Flexity Berlin ist da - Neue Straßenbahnfahrzeuge für Berlin können überzeugen

aus SIGNAL 05/2008 (November 2008), Seite 5-7 (Artikel-Nr: 10000272)
IGEB Stadtverkehr

Flexity Berlin auf Präsentationsfahrt am Alex. Das Interesse der Fahrgäste war sehr groß. Dieses 40 Meter lange Einrichtungsfahrzeug bietet 84 Sitz- und 164 Stehplätze. Die Fahrzeugserie gibt es mit 7 oder 5 Modulen (30,8 m), je als Ein- oder Zweirichter. (Foto: Thomas Billik)

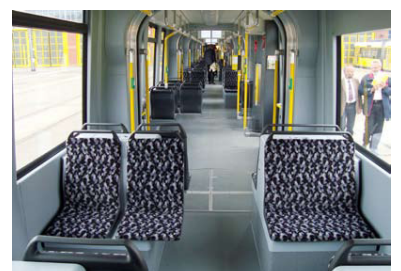
Doch so großartig das Fahrzeug im Ganzen auch ist, entging dem geschulten Fahrgastblick nicht, dass einige Kleinigkeiten verbessert werden müssen. Beispielsweise ist der oben erwähnte Fahrausweisautomat viel zu niedrig angebracht. Das war auch dem Automatenhersteller ACS Schweiz auf der InnoTrans unangenehm aufgefallen. Eigentlich sei der Automat für eine höhere Anbringung konzipiert gewesen. Außerdem erwägt man bei ACS Schweiz, den Neigungsgrad des Monitors zu erhöhen, ohne die Tiefe des Automatenkastens zu vergrößern.

Nachgedacht werden muss auch über Standort und Anzahl der Fahrausweisautomaten. Ein Automat für einen 40 m langen Zug ist eindeutig zu wenig. Bereits beim knapp 30 m langen GT6-Fahrzeug sorgt das Aufsuchen des Automaten selbst bei mittlerer Fahrgastbesetzung für Probleme und hat schon manchen Fahrgast zu einem unfreiwilligen »Schwarzfahrer« werden lassen, weil ein Kontrolleur ihn vor Erreichen des Automaten »stellte«. Außerdem bleibt unklar, wie ein Fahrgast beim neuen 40 m langen Fahrzeug wissen soll, ob sich der Automat im 2. oder im 6. Fahrzeugmodul befindet. Dazwischen liegen 20 m Wegstrecke, die weder im vollen Fahrzeug noch auf vollen und häufig viel zu schmalen Haltestellinseln schnell überwunden werden können. Ebenso fehlen Fahrausweisentwerter. Ein Entwerter sollte in der Nähe einer jeden Tür angebracht sein.
